TRANSPORDIAMET

Vahtra kinnistu ehitusloa eelnõu kooskõlastamata jätmine

Olete esitanud Transpordiametile kooskõlastamiseks Saare maakonna Saaremaa valla Virita küla Vahtra kinnistu ehitusloa eelnõu (menetlus nr 491114, EHR kood nr 121441122). Kinnistu (katastritunnus 30101:003:0246) asub riigitee nr 78 km 32,28 – 32,39 kaitsevööndis. Ehitusluba antakse eluhoone ehitamiseks. Ehitusloa aluseks on Elo Projektid OÜ projekt (koostaja Elo Pajuniit, töö nr 0625). Meilt ei ole projekteerimistingimuste eelnõu kooskõlastust taotletud.

Joonis 1 Maa-ameti kaardile kantud eluhoone nurga nr 2 koordinaadid

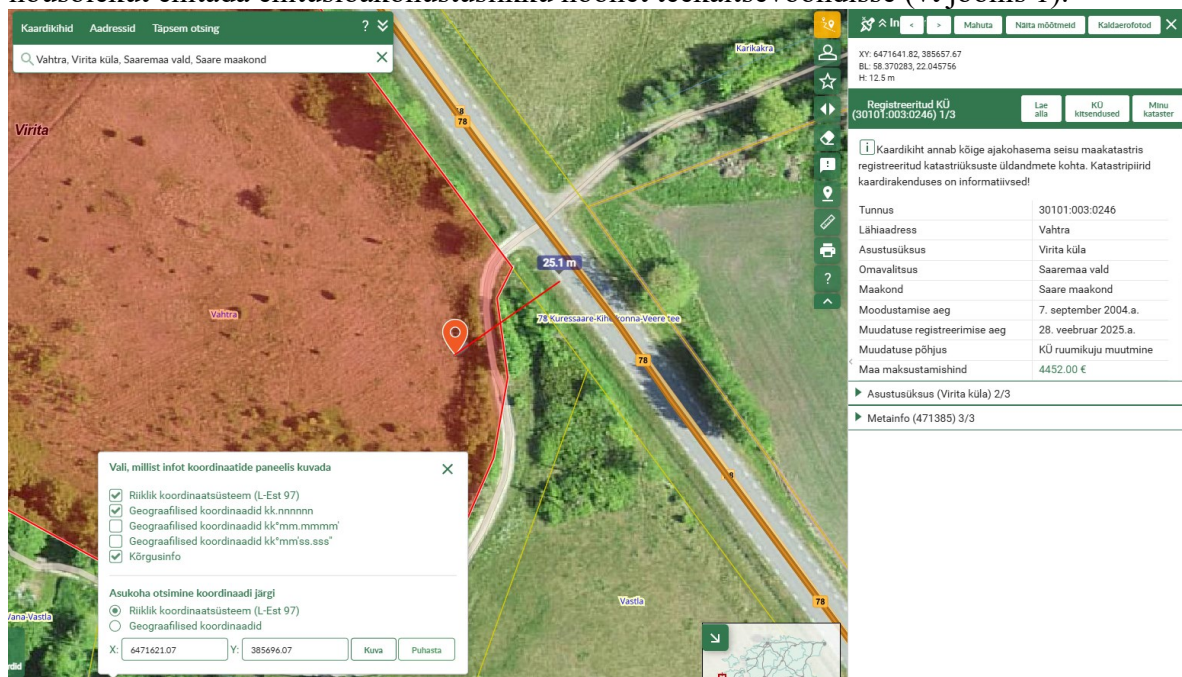
Riigitee kaitsevööndis on keelatud EhS § 70 lg 2 ja § 72 lg 1 nimetatud tegevused, sh on keelatud ehitada ehitusloakohustuslikku teist ehitist. Riigitee kaitsevööndis kehtivatest piirangutest võib kõrvale kalduda Transpordiameti nõusolekul vastavalt EhS § 70 lg 3. Antud riigitee lõigu kaitsevööndis (30 meetrit mõõdetuna katte servast) puudub hoonestusjoon, mistõttu me ei anna nõusolekut ehitada ehitusloakohustuslikku hoonet teekaitsevööndisse (vt joonis 1).

5. Nihutada eluhoone asukoht teekaitsevööndist välja (katte servast kaugemale kui 30 m) arvestades, et hoone uus asukoht jääks ka erateest mõistlikule kaugusele (soovitavalt minimaalselt 10 meetri kaugusele eratee katte servast). Eratee on kruusatee, millest tulenevalt on lenduv tolmu möödapääsmatu ning võib põhjustada pikema aja jooksul probleeme nii hoone fassaadile kui ka sisekliimale. Ka tulenevalt privaatsusest soovitame eluhoone nihutada võimalukult kaugemale erateest, sest see on peamine põhjus, miks kohtud kaasavad Transpordiametit erakinnisasjade omanike vaheliste vaidluste lahendamisse.
